DODATEK Č. 4 KE SMLOUVĚ O DÍLO Č. 22001/INV/609
uzavřený mezi níže uvedenými smluvními stranami („Smlouva“)

1. Smluvní strany uzavřely dne 27. 8. 2021 Smlouvu, jejímž předmětem je realizace díla „**Sportovní hala Bordovice**“.

ZMĚNOVÝ LIST STAVBY

č. TZL02

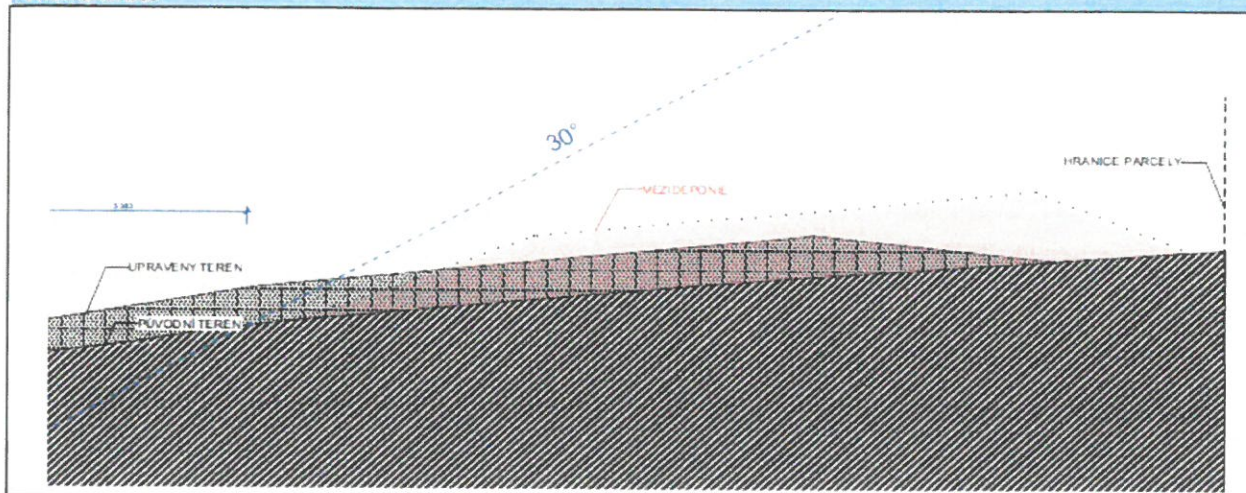
1. Dle rozpočtu projektu bylo počítáno s odvozem 6-7 km a skládkou zeminy do provozovny Asompo o výměře 923,055m³, dále bylo počítáno se skládkou a odvozem 350m³ ornice do 3km. V technické zprávě je uvedeno: "Ornice o objemu 208,5m³ bude vyvezena a použita pro zúrodnění p.č. 1640 v k.ú. Lichnov u Nového Jičína." Toto nebylo v rozpočtu zohledněno.

2. Dle zápisu č.2 z kontrolního dne 30.11.2022 byla odvezeno 250m³ ornice na p.č. 1640 v k.ú. Lichnov u Nového Jičína, zbytek je deponován na pozemku investora (fotbalové hřiště). Nová položka č. 5.1 jako příplatek za další 2km o výměře 250m³. Položka č.6 Skládkovné je odečtena v celé výměře 350m³.

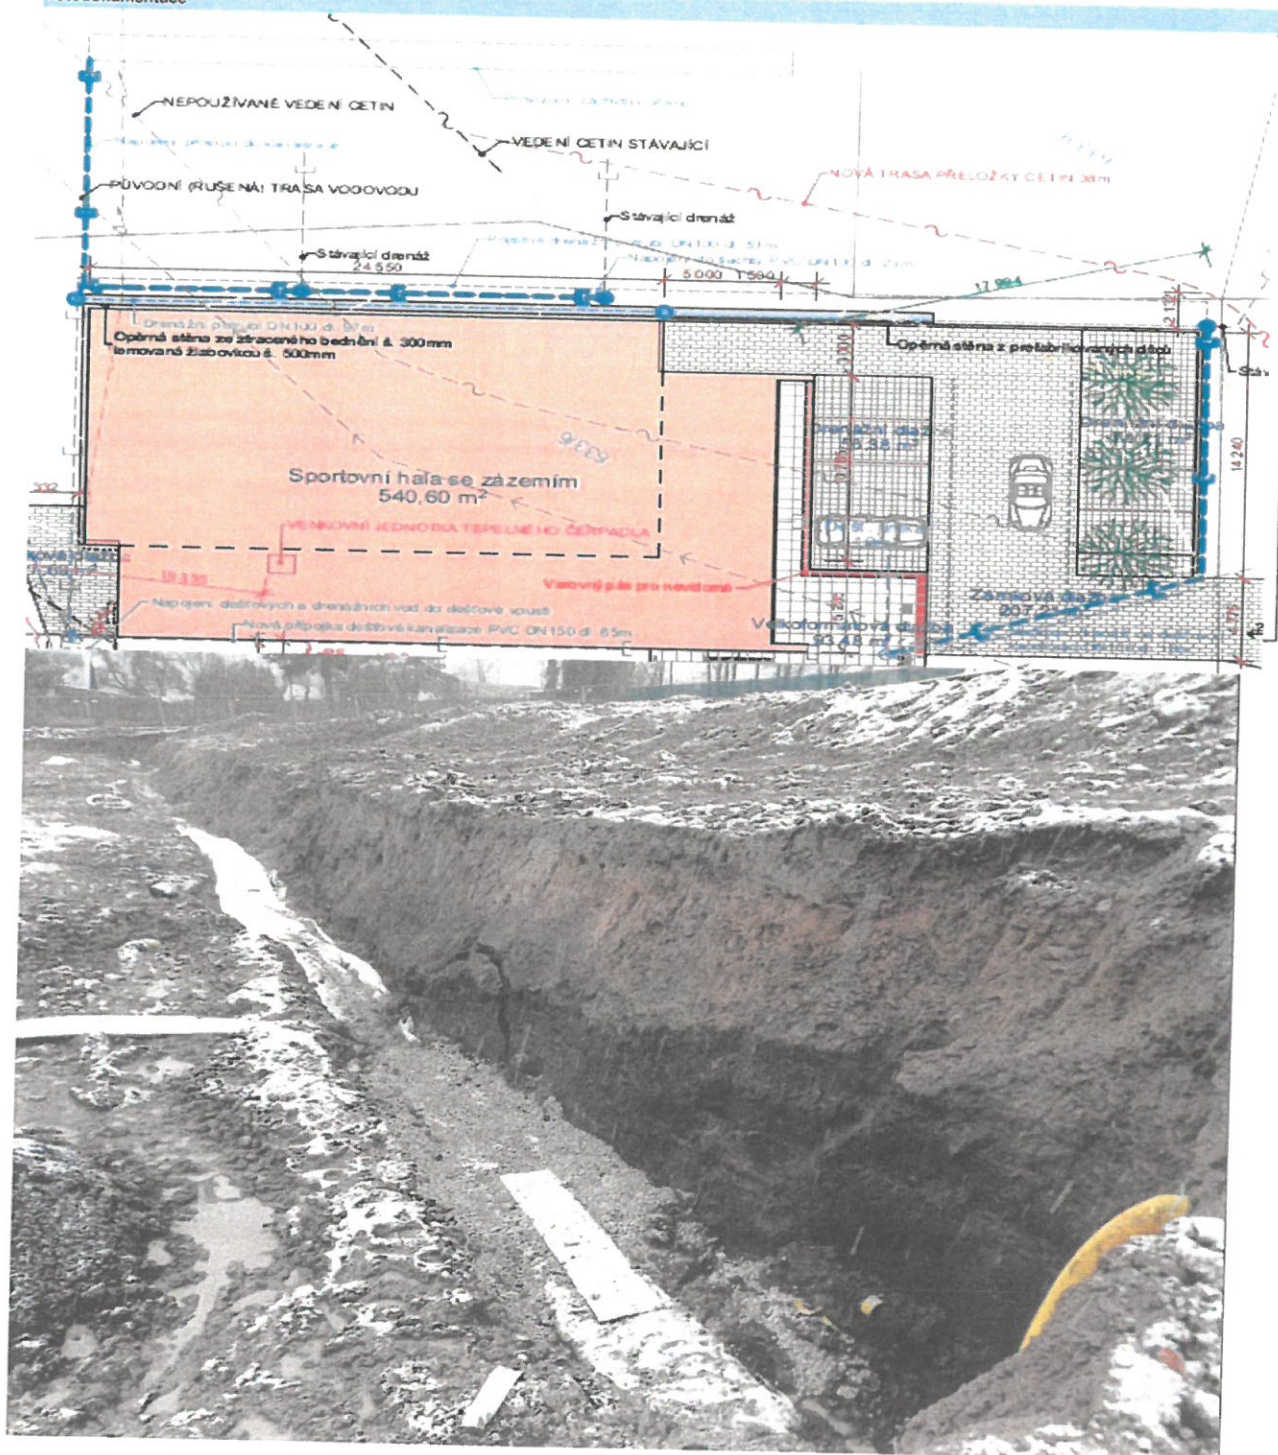
Vzhledem k aktuálnímu stavu podloží, ovlivněnému stékáním velkého množství povrchových a podpovrchových vod a stávajících drenáží na plochu staveniště, je narušen plánovaný postup prací. Aktuální stav podloží (úroveň základové spáry) po provedení odkopávek neumožňuje přesun a pohyb techniky po ploše za účelem provádění následných výkopových prací pásů a základů, násypů. Ze strany zhotovitele byla po předchozí dohodě z minulých KD nad rámec PD provedena opatření omezující stékání povrchových, podpovrchových a drenážních vod do výkopu. A to provedením pojistné – havarijní drenáže v patě svahu výkopu, která je částečně svedena do stávajícího řádu dešťové kanalizace a v místě budoucí zpevněné plochy (parkoviště) je provedena drenáž napříč výkopem do provizorní čerpací šachty. Voda z šachty je průběžně odčerpávána do stávajícího řádu dešťové kanalizace. Opatření přijatá zhotovitelem jsou zapsaná ve stavebním deníku.

Výsledek je následující – odkop po úroveň - 0,400 od projektované pláně parkoviště. Pozn. výskopis parkoviště je zřejmý v situaci C.3.Po odkopu je navržena pokládka geotextilie 300g/m2, následují dvě vrstvy kameniva 32-63 a 200mm. Do první vrstvy je možné položit drenáž. Bude proveden odkop od stávající pláně pro výměnu za 100mm ŠD (celkem 400mm výměna podloží) tak bude dno - 0,92. – tj. vícepráce

Geotextilie (300g/m2) pod kamenivo – vícepráce

Zemina - objem na výšku 100mm – vícepráce
